**DEMANDE D'AUTORISATION D'EXPLOITER UNE INSTALLATION CLASSÉE POUR LA PROTECTION DE  
L'ENVIRONNEMENT (ICPE) SUR LE TERRITOIRE DES COMMUNES DE DOUILLY ET DE MATIGNY (80)**

**PROJET DE CRÉATION D'UN PARC ÉOLIEN  
DÉPOSÉ PAR LA SOCIÉTÉ « PARC ÉOLIEN NORDEX LIX »**

**AVIS DE L'AUTORITE ENVIRONNEMENTALE  
SUR L'ETUDE D'IMPACT ET L'ETUDE DE DANGERS**

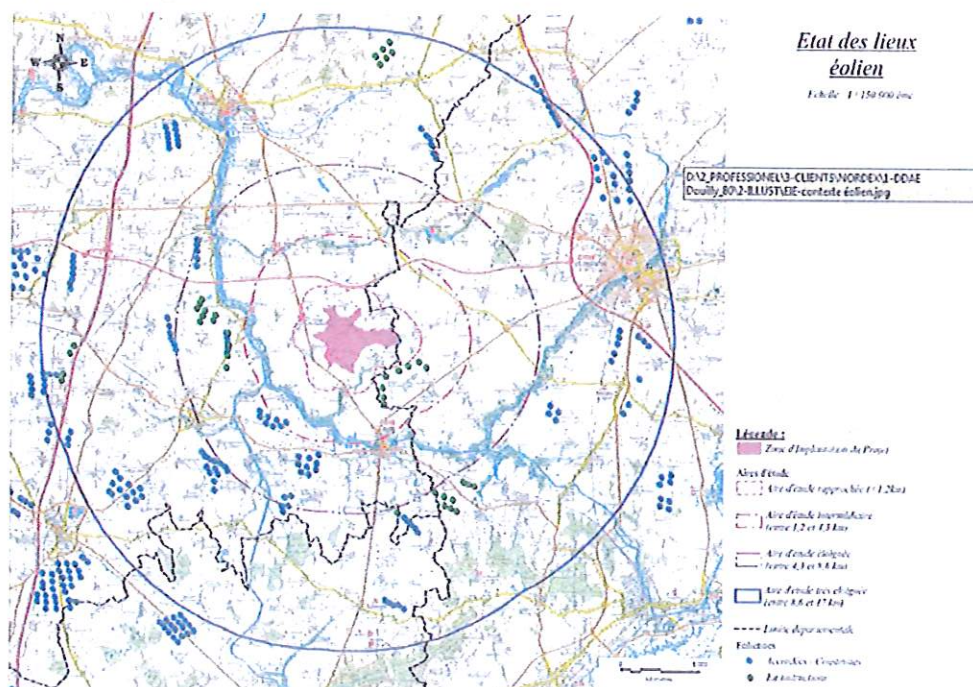
**L'enjeu paysager et patrimonial sur l'aire d'étude du projet est donc particulièrement marqué, une attention particulière pour les covisibilités devra être portée, d'autant plus que le projet se situe sur un espace de plateau ouvert dépourvu d'éoliennes.**

*Carte de localisation des autres parcs éoliens dans un rayon de 17 kilomètres*

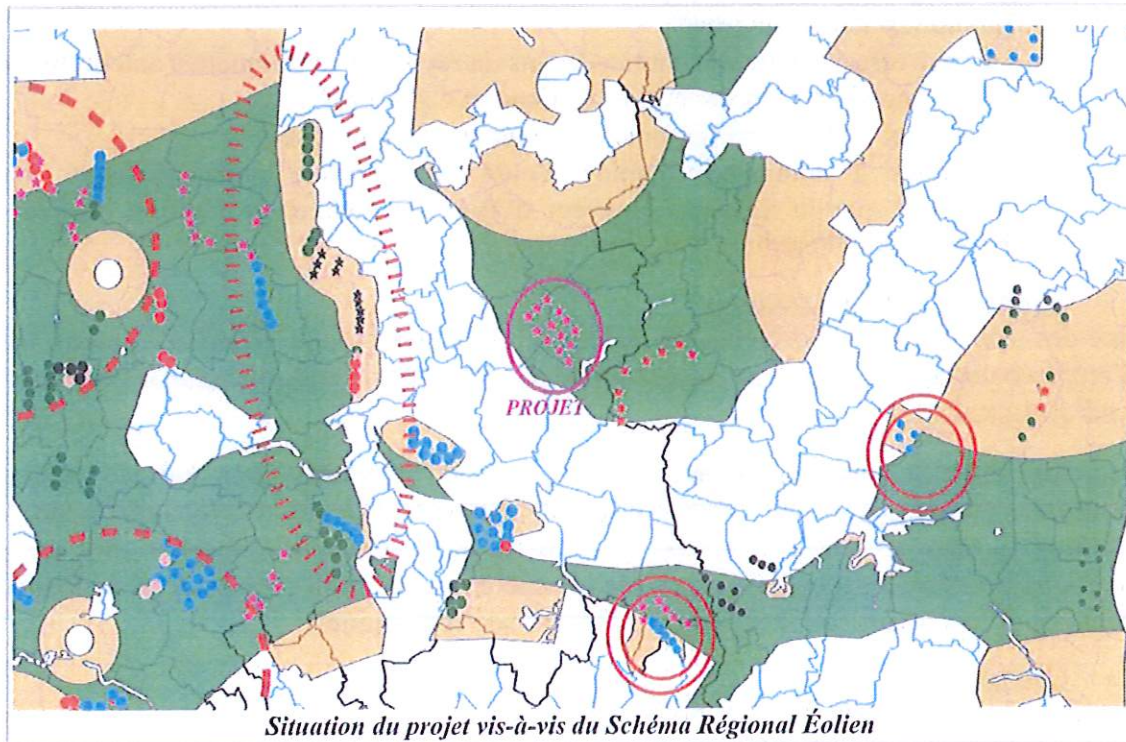
Le SRE indique que 2 stratégies de développement sont à privilégier sur ce secteur : le confortement des pôles de densification et le développement en ponctuation. Il identifie ainsi 2 pôles de développement en structuration et 5 pôles de densification sur ce secteur. Le projet est situé en dehors de ces pôles sans que cette implantation soit justifiée.

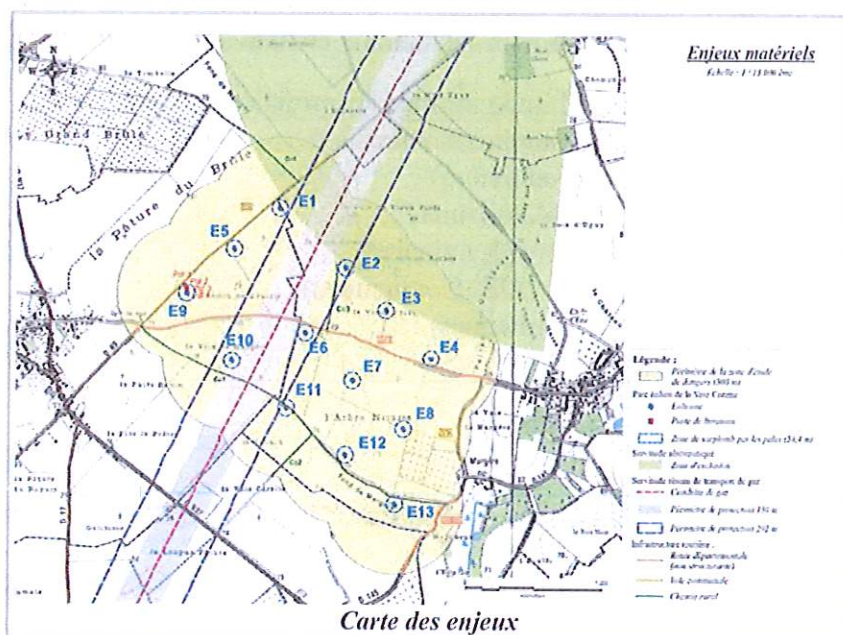
Toutefois, l'étude ne justifie pas que le projet prend en compte les recommandations du SRE quant à la stratégie de densification du développement de l'éolien dans certains pôles.
